## Avantage Labor SaverMC : bras de suspension inférieurs avant pour Honda CR-V 2021 à 2017

Marque	Supreme	Produit	Bras de suspension	Date	Août 2022
Numéros de pièce		CMS601054/CMS601055

**Figure 1.** Ensemble de bras de suspension inférieur avant vers l'avant Mevotech Supreme CMS601054 avec joint à rotule modifié prémonté et quincaillerie (haut) comparativement au bras de suspension d'origine nu (bas)

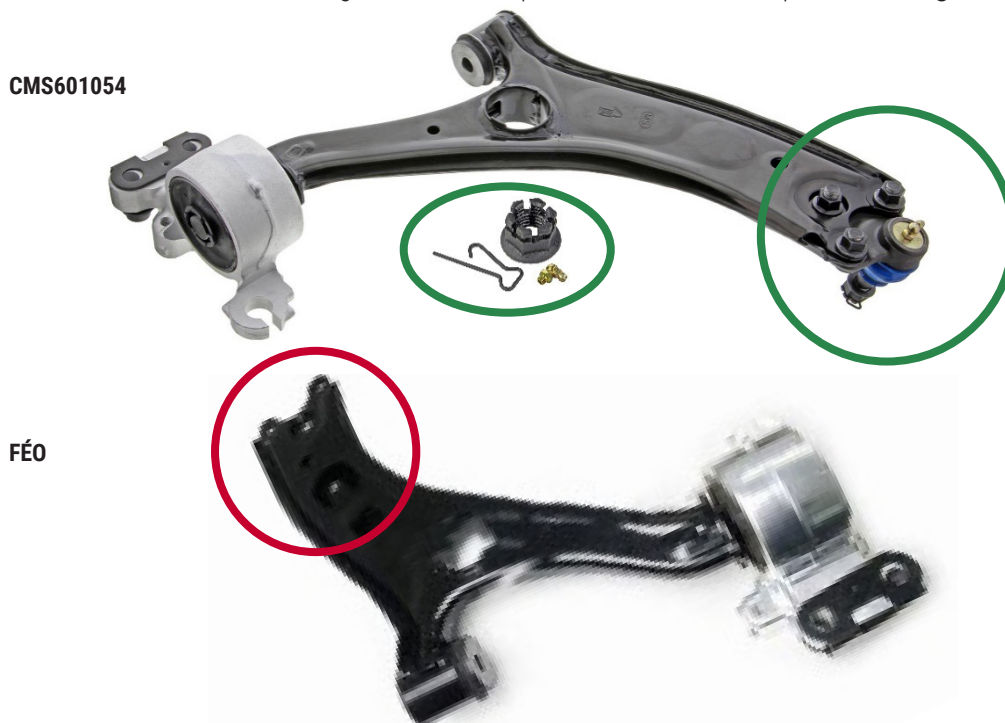
Les bras de suspension inférieurs avant d'origine (NP : 51360-TLA-A71/51350-TLA-A71 et plusieurs autres) pour l'application ci-dessous ne comprennent pas de joint à rotule.

Les ensembles de bras de suspension inférieurs avant vers l'avant de rechange Mevotech Supreme CMS601054 et CMS601055 comprennent un joint à rotule modifié prémonté, ce qui réduit le temps d'installation et offre une option de réparation à valeur ajoutée. De plus, le joint à rotule présente des paliers frittés autolubrifiants et graissables offrant une durée de vie accrue de la pièce. Une nouvelle quincaillerie avec revêtement anticorrosion est également incluse pour une installation complète. **Voir la figure 1.**
